Commission économique pour l'Europe**Comité des transports intérieurs****Forum mondial de l'harmonisation
des Règlements concernant les véhicules****193^e session**

Accord de 1958 :**Examen de projets d'amendements à des Règlements ONU existants,
soumis par le GRSP****Proposition de complément 11 à la série 03 d'amendements
au Règlement ONU n° 129 (Systèmes améliorés de retenue
pour enfants)**

Communication du Groupe de travail de la sécurité passive*

Figure 1

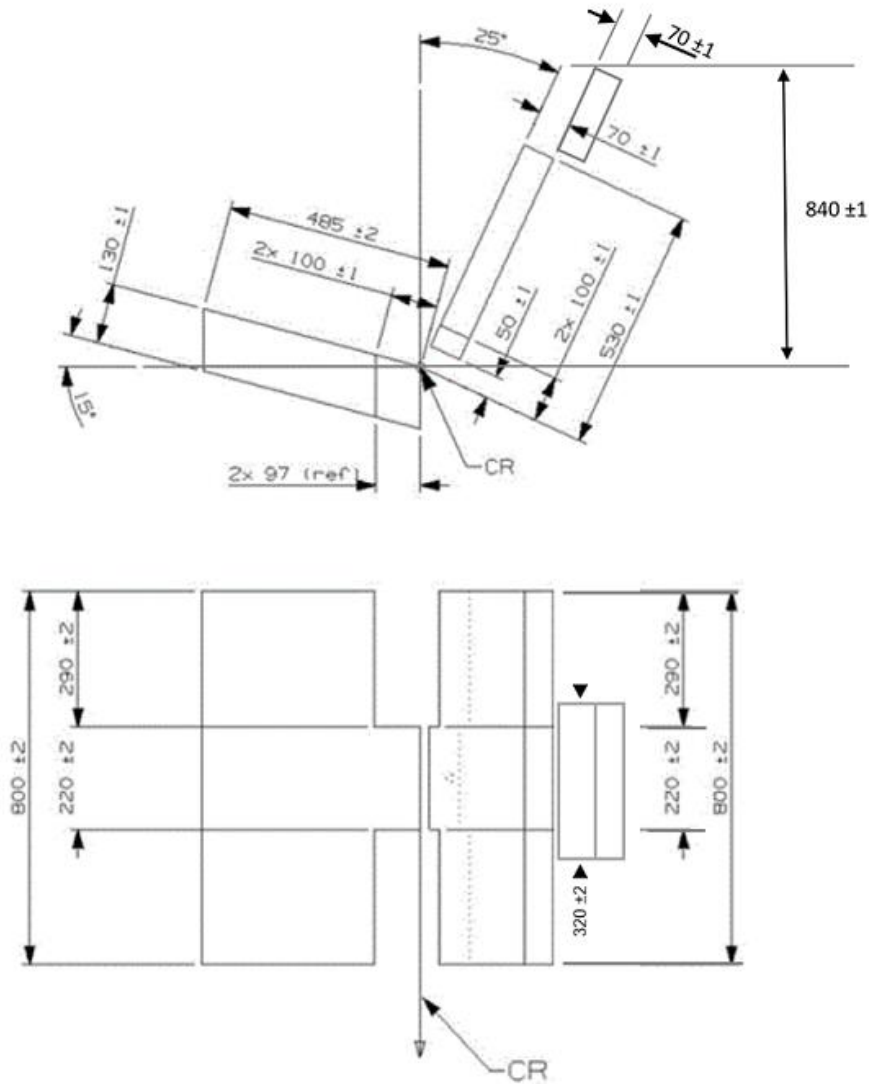
Annexe 6, ajouter le nouvel appendice 5, libellé comme suit :

« Annexe 6 - Appendice 5

Dispositif facultatif de protection du mannequin

- « 3.4 Dispositif facultatif de protection du mannequin

Un dispositif de protection du mannequin peut être monté sur la banquette d'essai utilisée conformément à la présente annexe aux fins de l'essai dynamique de choc avant du coussin d'appoint.

Ce dispositif peut être recouvert de la même mousse de polychloroprène que celle fixée à la portière pour l'essai de choc latéral, telle que définie à l'appendice 3 de la présente annexe, ou d'un autre matériau, au choix du service technique.

Ses dimensions sont indiquées à l'appendice 3 de la présente annexe.

La face avant du dispositif doit être parallèle à l'arrière du dossier. Le dispositif doit être conçu de façon à ne pas gêner le mannequin lorsqu'il est placé sur la banquette d'essai. Il ne doit pas non plus gêner le mannequin ou la ceinture trois points pour adultes lors de l'essai dynamique jusqu'au déplacement horizontal maximal de la tête.

Tout autre dispositif donnant des résultats équivalents est acceptable. ».
